OFÍCIO 1901/PREF/2025

Assunto: **Encaminha resposta de requerimento**

ASSUNTO: Instalação de semáforo no cruzamento da Av. Miguel Assad Debs com Dr. Augusto Carpaneda

PARECER TÉCNICO

Figura 1 – Projeção das aproximações

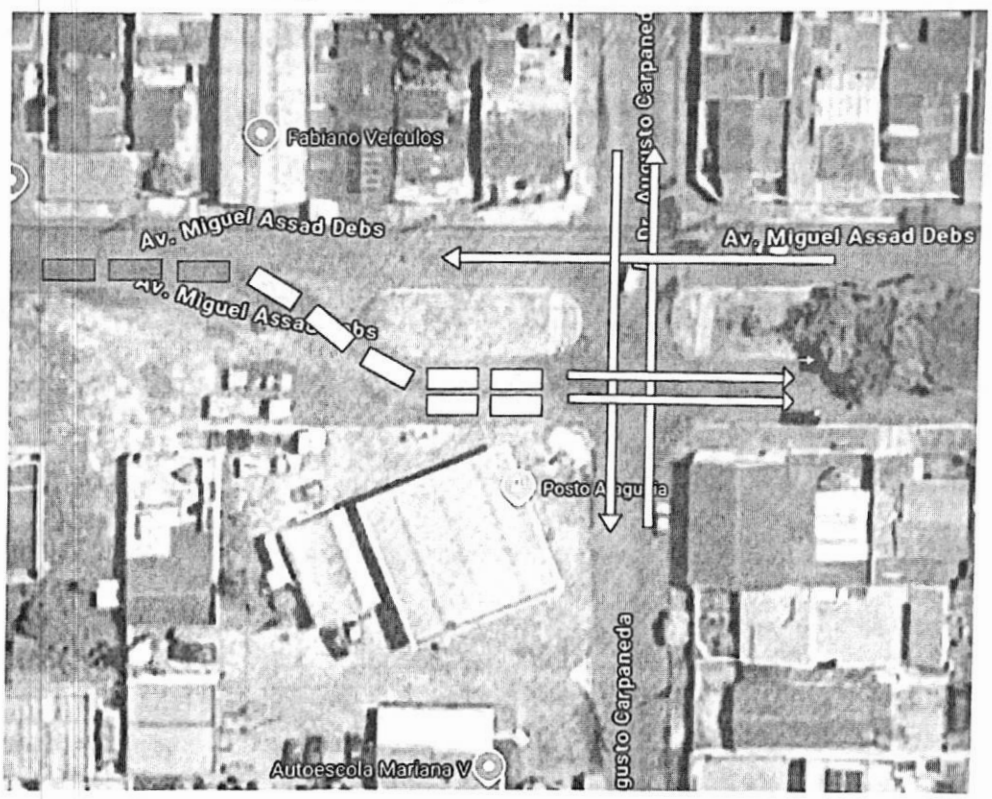
A implantação imediata de um semáforo não é recomendada no momento. Um dos principais fatores limitantes é a baixa extensão do espaço para acomodação de veículos na aproximação da Av. Miguel Assad Debs, pela lateral do Posto Araguaia (**Figura 1**), cuja área útil para retenção é de aproximadamente 19,0 metros.

Este espaço reduzido gera sérias restrições à formação de filas de espera durante o tempo vermelho do semáforo, resultando em engarrafamentos imediatos que invadiriam a Rua Benedita Silva Gonçalves e poderiam comprometer outras conversões no cruzamento.

É tecnicamente reconhecido que a instalação de um semáforo sem área de espera adequada (zona de retenção) pode provocar:

- Obstrução da via adjacente;
- Riscos de colisões traseiras;

- Travamento do cruzamento;
- Perda de eficiência do próprio semáforo e da malha viária ao redor.

Portanto, a ausência de espaço físico adequado configura impedimento técnico relevante para a efetivação do projeto semafórico neste momento.

Entretanto, entendemos que novas intervenções mais robustas, como a instalação do semáforo, devem estar condicionadas à finalização da desapropriação e à consequente abertura e prolongamento da Avenida Miguel Assad Debs até a Rua Benedita Silva Gonçalves.

Somente com a fluidez garantida da via principal será possível a devida redistribuição do tráfego e o correto funcionamento do semáforo, conforme preconiza o Manual Brasileiro de Sinalização de Trânsito – Volume III (Dispositivos de Controle semafórico), do CONTRAN.
